「サニタリー変換継手(フランジ×ネジシートタイプ)」仕様変更のご案内

サニタリー変換継手(フランジ×ネジシートタイプ) SNZFY

2. 仕様変更箇所

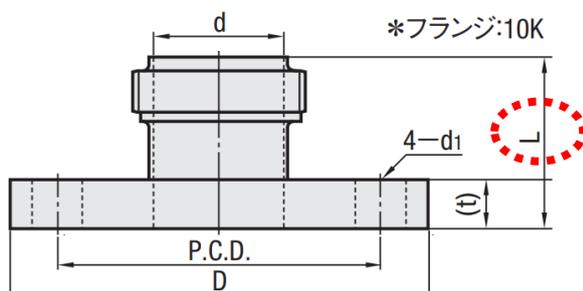
L寸法が9mm長くなります。

【変更後】
L寸法が9mm長くなります
※左記は外形図です

型式		呼び	D	d	d ₁	L
Type	No.					
SNZFY	1S	20A	100	23	15	63
		25A	125			63
	1.5S	32A	135	35.7	19	65
		40A	140			
	2S	40A	140	47.8	19	65
		50A	155			
	2.5S	50A	155	59.5	19	65
		65A	175
